Gemeinde Fernwald, Ortsteil Annerod
Änderung des Flächennutzungsplanes
im Bereich „Haaracker / Im Himberg“

Beschlussempfehlungen zu den im Rahmen der frühzeitigen Beteiligung der Öffentlichkeit gemäß § 3 Abs. 1 BauGB sowie der Behörden und sonstiger Träger öffentlicher Belange gemäß § 4 Abs. 1 BauGB eingegangenen Stellungnahmen mit Hinweisen und Anregungen (Frist bis zum 05.11.2021).

Fernwald und Wettenberg, den 17.12.2025

Abbildung 1: Ausschnitt aus einer Übersichtskarte mit Einzugsgebietsflächen der Schmutzfrachtberechnung für den Prognosezustand, Stand: 09.10.2019; gelb umrandet: Plangebiet BP "Haaracker / Im Himberg" - 1. Bauabschnitt

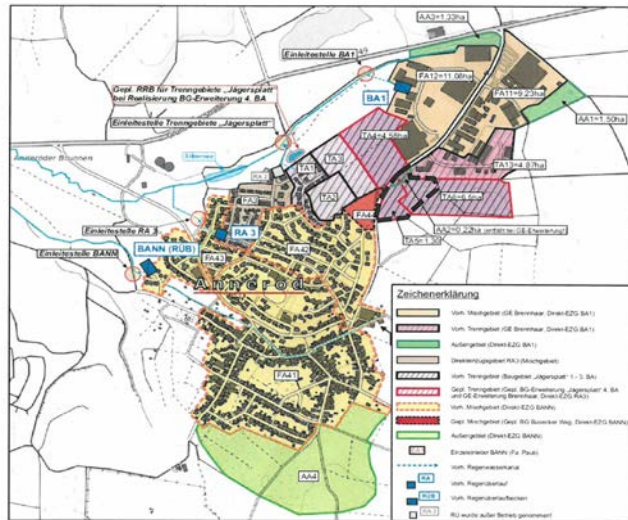
Die Niederschlagswasserentsorgung muss vor Umsetzung des Plangebietes gesichert bzw. vorhanden sein. Eine Gesamtlösung für die geplanten Erweiterungen am östlichen Ortsrand ist sinnvoll (s. Abb. 1). D.h. für die Umsetzung des Plangebietes (1. Bauabschnitt) ist bereits der Endausbau zu berücksichtigen. Für die geplanten Erweiterungen (inkl. des o.g. Plangebietes) ist eine gesicherte Niederschlagswasserentsorgung nicht gewährleistet (siehe Abb. 1):

Kreisverkehr:	ca. 0,3 ha
TA5:	1,3 ha
TA6:	6,5 ha
Summe:	8,1 ha

Das Plangebiet (1. Bauabschnitt) umfasst die Fläche FA5 und eine Teilfläche von TA6 (insgesamt 2,9 ha).

Ein zustimmungsfähiges Gesamtkonzept zur Entsorgung des Niederschlagswassers (Ableitung, Behandlung, Rückhalt und Einleitung in ein Oberflächengewässer oder das Grundwasser) für die geplanten Erweiterungsflächen am östlichen Ortsrand von Annerod liegt mir noch nicht vor. Bei einer Einleitung in den Krebsbach (GWZ: 258387412) würde in den Quellbereich eingeleitet werden. Dabei wären erhöhte Anforderungen zu stellen. Hinzu kommt, dass der Krebsbach unterhalb bereits durch Abwasserleitungen hydraulisch und stofflich stark belastet wird.

Als Ergebnis verschiedener Vorplanungen und der Abstimmung der Entwässerungskonzeption mit der Oberen Wasserbehörde beim Regierungspräsidium Gießen soll das Schmutzwasser in den vorhandenen Schmutzwasserkanal in der Gottlieb-Daimler-Straße entwässert werden und wird somit zur Kläranlage Gießen abgeleitet. Die Ableitung des Niederschlagswassers ist über Sammelleitungen in Richtung Nordosten geplant. Östlich des bestehenden Gewerbegebietes „In der Brennhaar III“ besteht bereits ein Regenrückhalte- und Versickerungsbecken, das im Zuge der Planung erweitert wird. Das Becken wird zukünftig sowohl für die Flächen des vorliegend geplanten Gewerbegebietes als auch für das bestehende Gewerbegebiet „In der Brennhaar III“ ausgelegt und dient ausschließlich zur Pufferung der Abflussspitzen und zum Rückhalt des Niederschlagswassers. Eine Versickerung innerhalb des Beckens ist nicht geplant. Im weiteren Verlauf befindet sich nach dem Becken ein Drosselschacht. Dieser leitet das Wasser mit einer Drosselwassermenge von 18,8 l/s [1 l/(s*ha)] in den vorhandenen Schmutzwasserkanal ein. Die Notentlastung des Rückhaltebeckens soll in Abstimmung mit der Oberen Wasserbehörde in die östlich gelegenen Waldflächen geleitet und dort großflächig versickert werden.
